ACUERDO DE LA SEGUNDA MODIFICACIÓN DEL CONTRATO NUM. 180/2021 “PROYECTO Y OBRAS DE LA AMPLIACIÓN DE LA E.D.A.R. TITULCIA”.

**INFORME Y PROPUESTA DE LA MODIFICACIÓN DEL
CONTRATO Nº180/2021 PROYECTO Y OBRAS DE LA
AMPLIACIÓN DE LA E.D.A.R. TITULCIA**

MODIFICACIÓN 2

1 Planta General Pliego

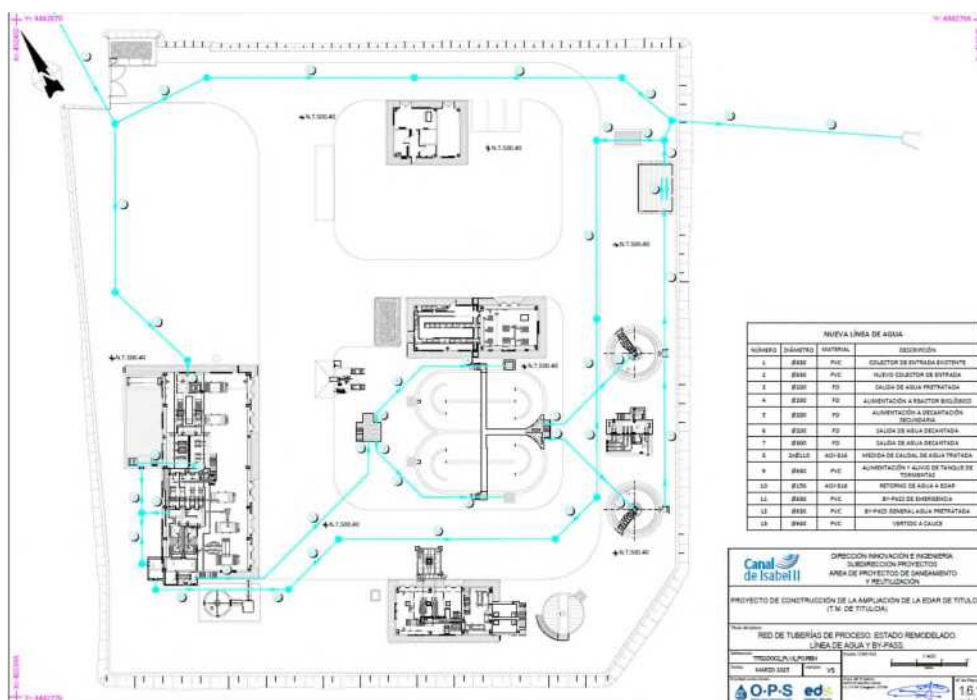
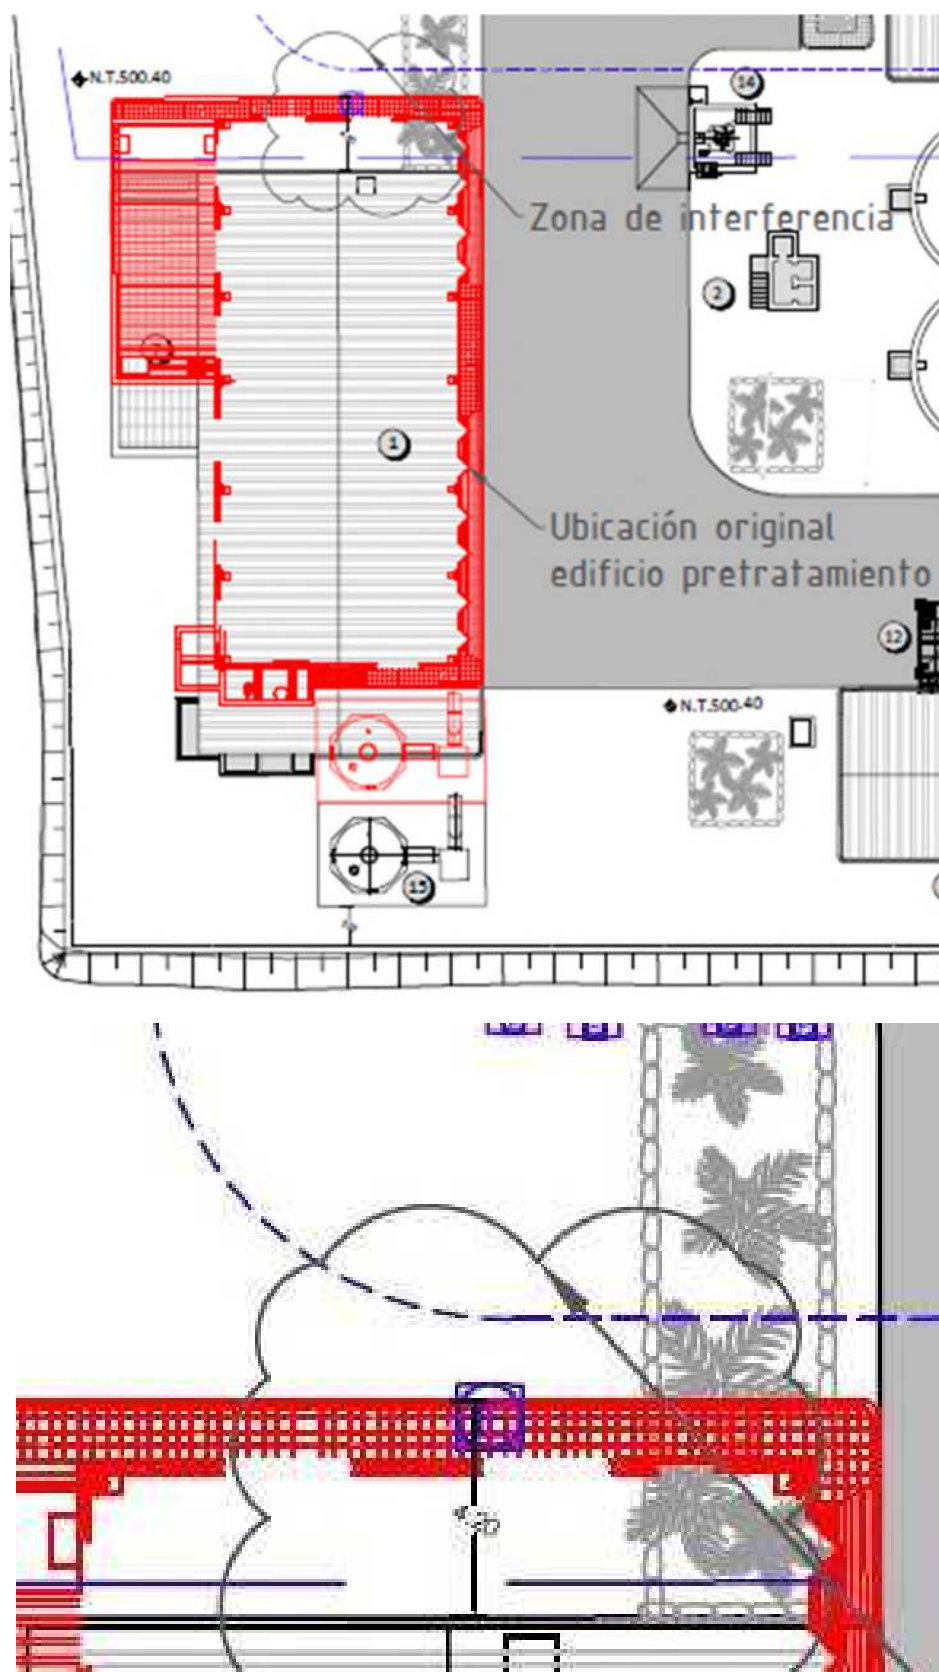
El replanteo en obra del proyecto de construcción, concretamente de la arqueta eléctrica de alimentación al CT, indica que la ejecución de los pilotes necesarios para la cimentación de estos elementos podría afectar a esta arqueta.

Para evitar esta posible afección se hace necesario plantear el desplazamiento de el edificio hacia el sur respecto de la ubicación contemplada en el proyecto de construcción.

Este desplazamiento hacia el Sur, para evitar la afección, se ve limitado por la necesidad de mantener el retranqueo requerido por las normas con el límite de la parcela, que se cierra hacia el interior por el sur, por lo que se ha limitado a 4,20 metros en dirección Sur, que es una distancia suficiente para asegurar la no afección a la arqueta.

Este desplazamiento se realiza para tal y como se refleja en la figura siguiente (en rojo: ubicación de proyecto de licitación; en negro modificación planteada; en azul arqueta eléctrica existente):
